第 24 号科学衛星 (PLANET-C) 「あかつき」の
金星周回軌道への投入失敗に係る
原因究明及び今後の対策について

質問に対する回答

平成 22 年 12 月 27 日

宇宙航空研究開発機構

【質問番号2】 OMEの構造

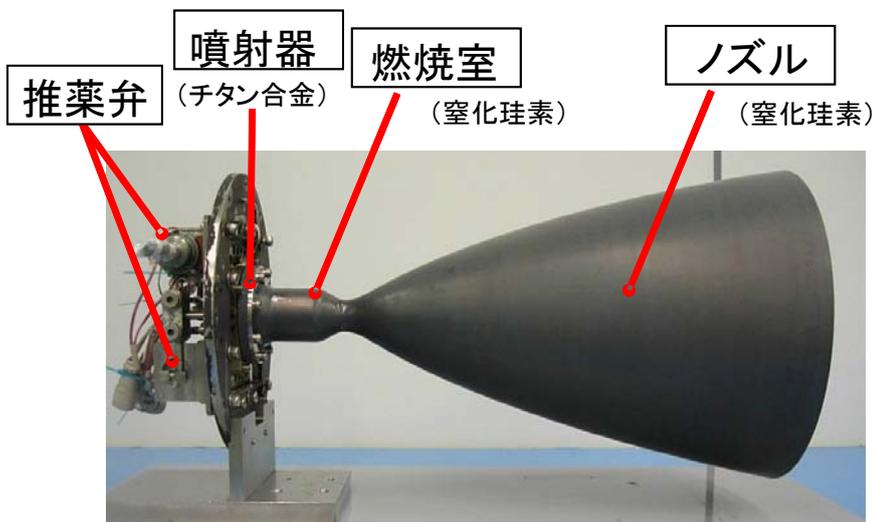
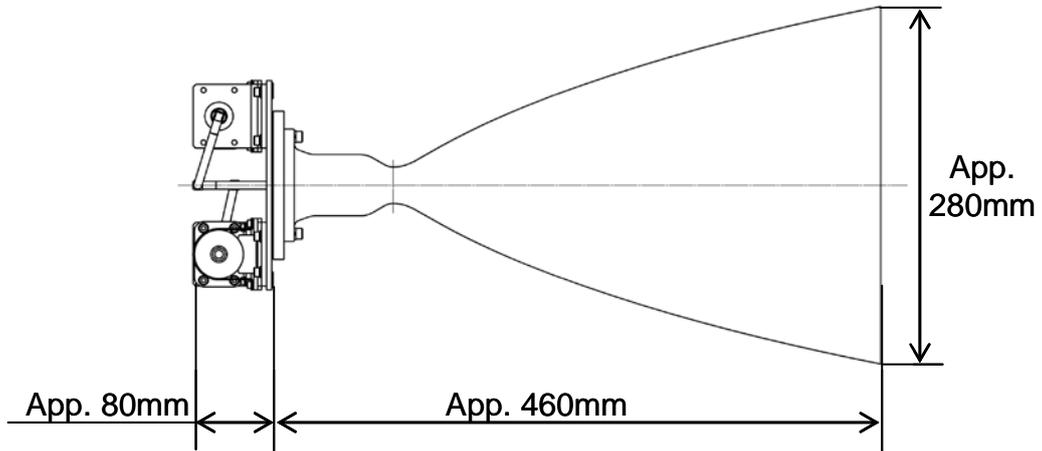
OMEの構造を示すこと

【質問番号3】 OMEテストマヌーバの詳細データ

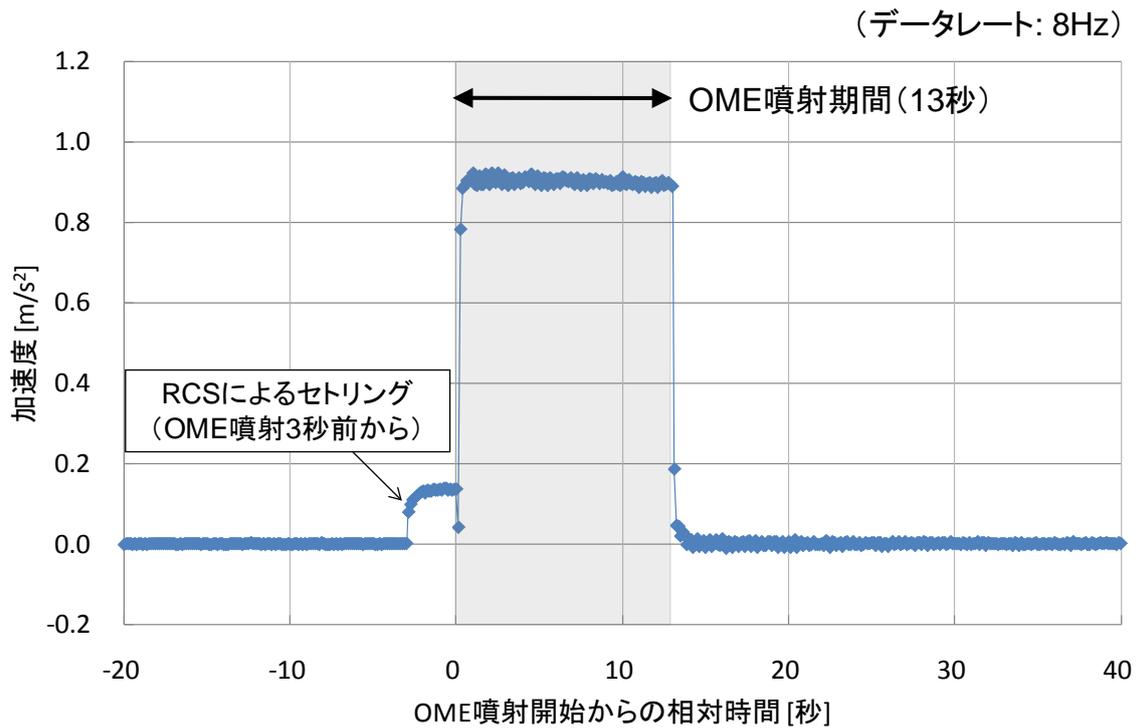
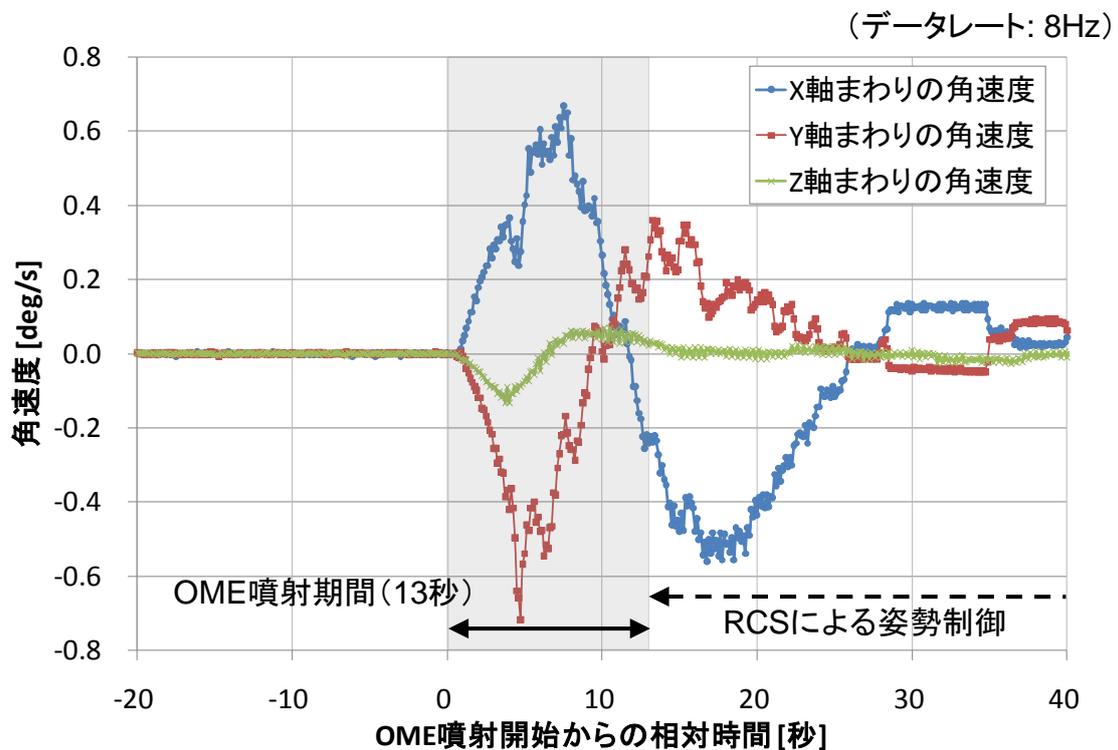
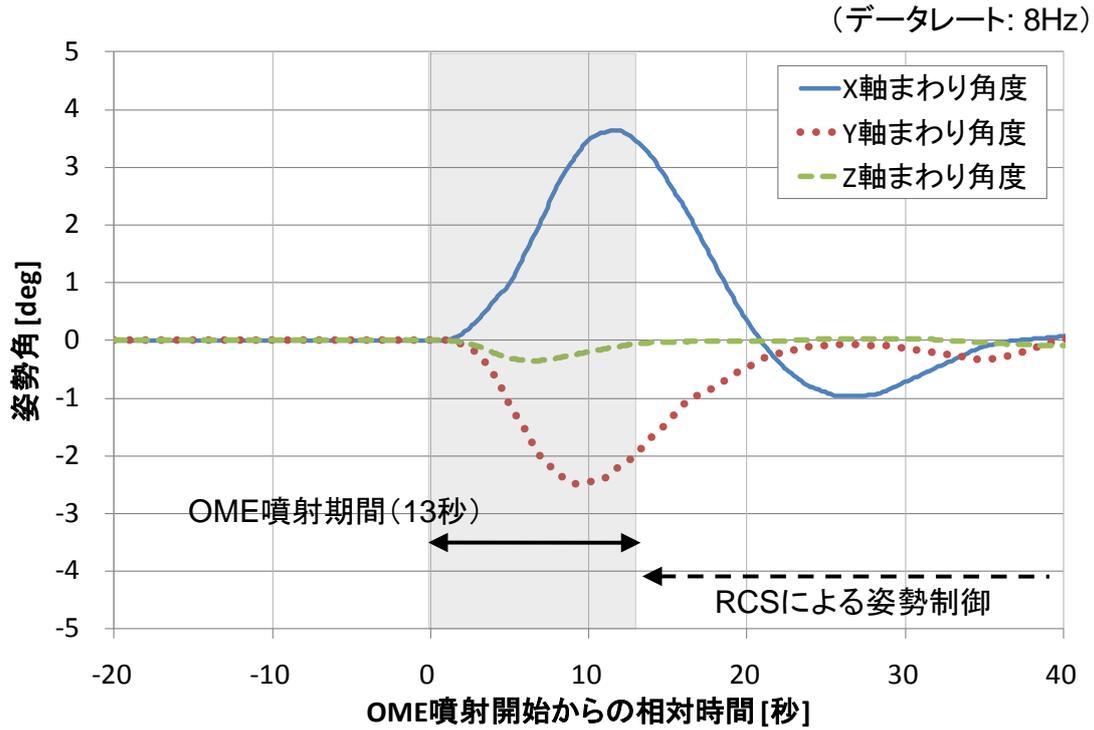
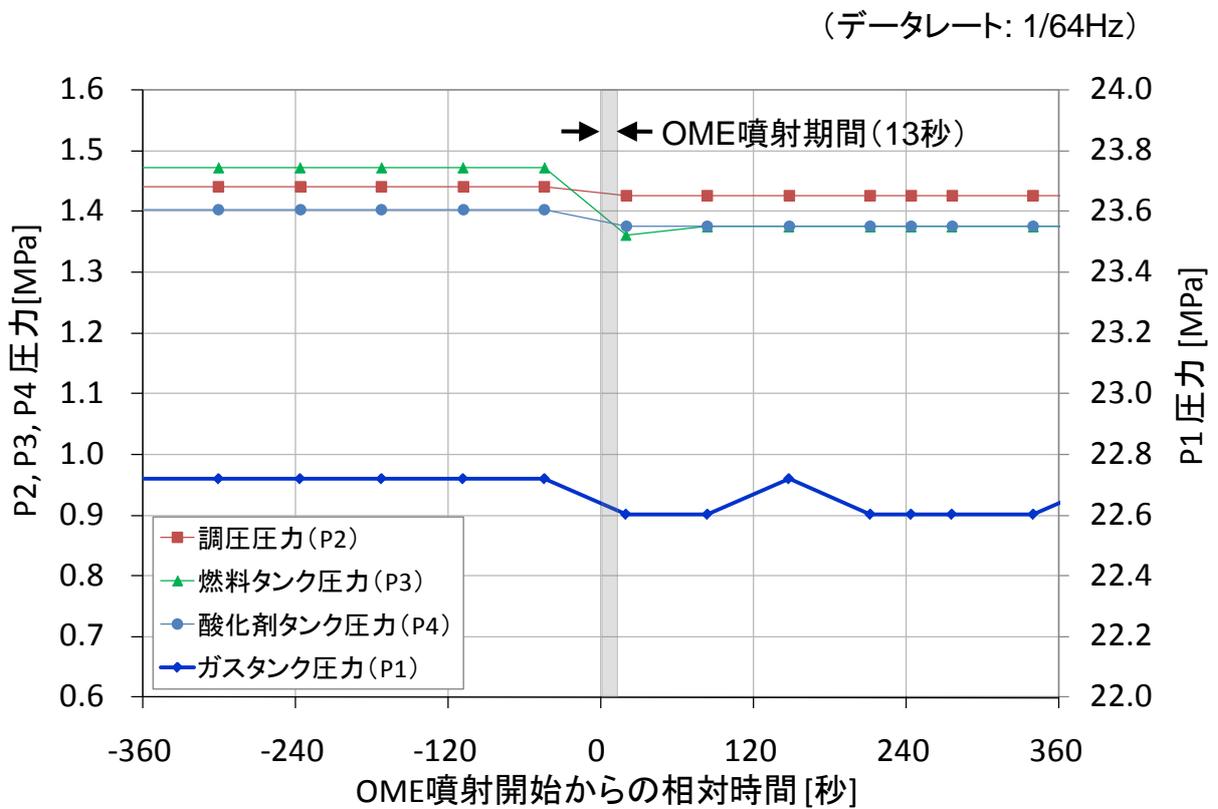
OMEテストマヌーバの詳細データを示す。
その際、データの一部が欠損した理由も明記すること。

1. OMEテストマヌーバ実施時の詳細データを次ページ以降に示す。

- (ア) OMEの軌道上健全性／運用手順／推力アライメント確認を目的として、2010年6月28日に13秒間のテストマヌーバを行った。
(制御期間: 2010/6/28 19:00:00~19:00:13 (日本時間))
- (イ) テストマヌーバの結果、13秒間のOME噴射によって約12m/sの速度修正が行われ、計画通りの推力が発生していることを確認した。

運用時間の制約により、上記1.(1)～(3)の8Hzデータの取得を優先したため、次に挙げる2秒毎のデータは取得出来なかった。VOI-1時には臼田可視に続くDSN可視でデータ取得する計画とした。

【質問番号5】 OME 噴射開始時の圧力と加速度のデータ

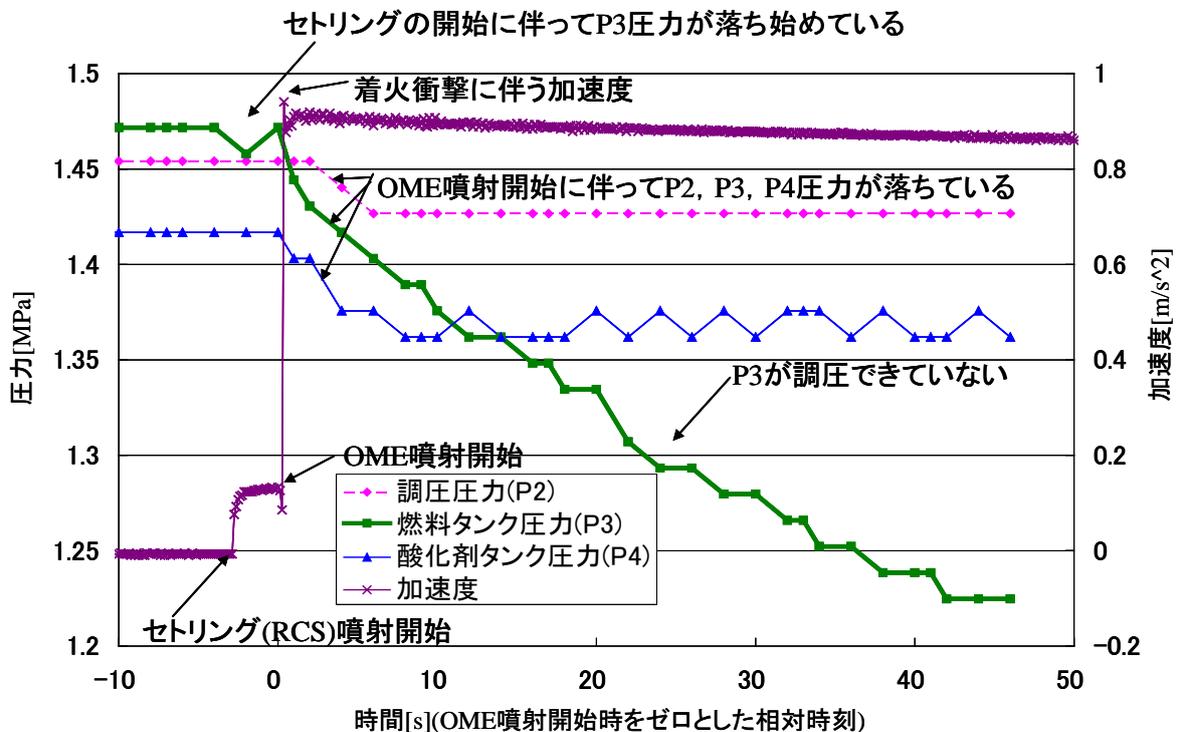
OME 噴射開始時に、タンク圧が下がる前に加速度が下がっているように見える。時刻を揃えて圧力と加速度のデータを整理して示す。

下図に OME 噴射時の加速度・圧力履歴を示す。

OME 噴射直前（3秒前）のセtringで少量の燃料を使用している。

P3（燃料タンク圧力）は、セtring開始から降下するのは想定通りである。

なお、P3のデータは2秒ごと（第1回部会資料 § 3.5.6 は4秒ごと）、加速度データは1/8秒ごとである。

図 1 : OME 噴射中の RCS 累積噴射時間、機体加速度、圧力履歴

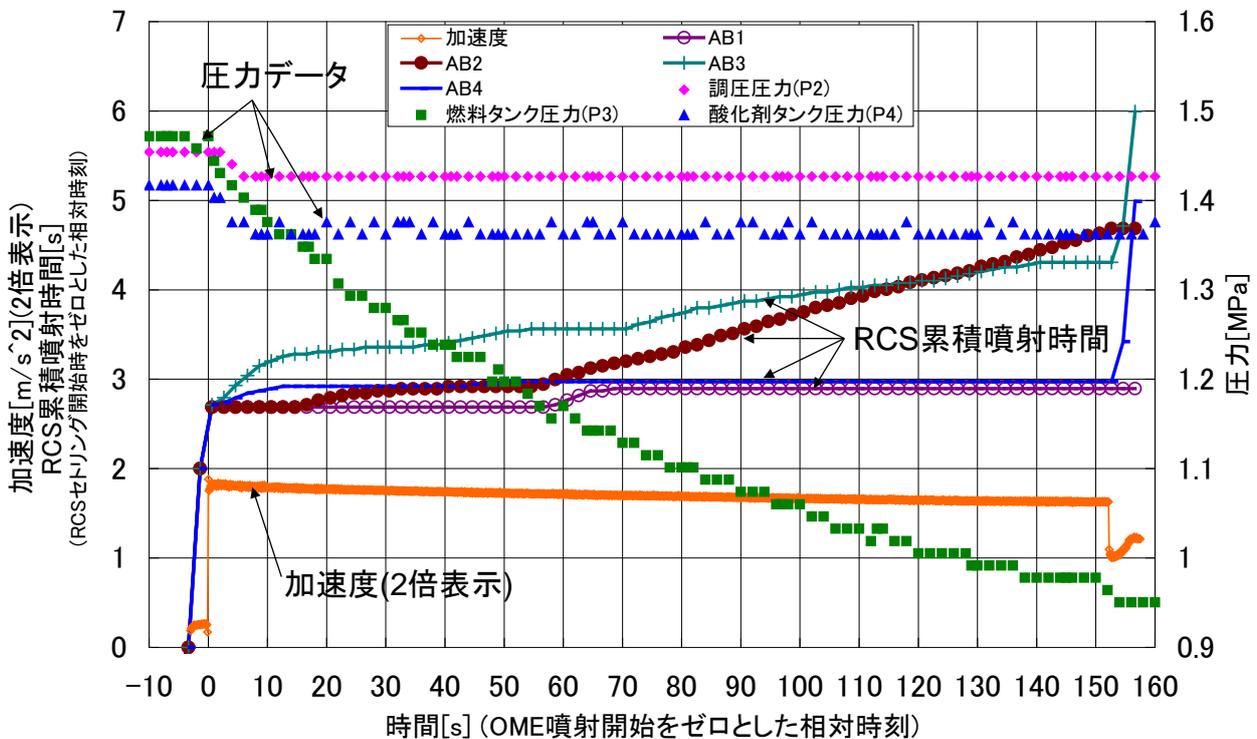
- (1) OMEテストマヌーバとVOI-1のOME噴射開始以降のRCSの作動実績を機体加速度、P-2、P-3と同じグラフに同じ時刻歴で示してください。
- (2) RCSとOMEが同時に作動しているときに、P-3が低下し、OMEのO/Fバランスがずれると考えられますが、ずれた場合のO/Fの想定値とO/Fの開発仕様の要求範囲を示してください。

- (1) OME 噴射中の RCS 累積噴射時間、機体加速度、圧力履歴
 - ・テストマヌーバについては、A/I-22-1-C-1 に示す。(RCS 累積噴射時間は取得していない)
 - ・VOI-1 については、下記図 1 に示す。(圧力, RCS 累積噴射時間 : 2 秒ごと, 加速度 : 1/8 秒ごと)
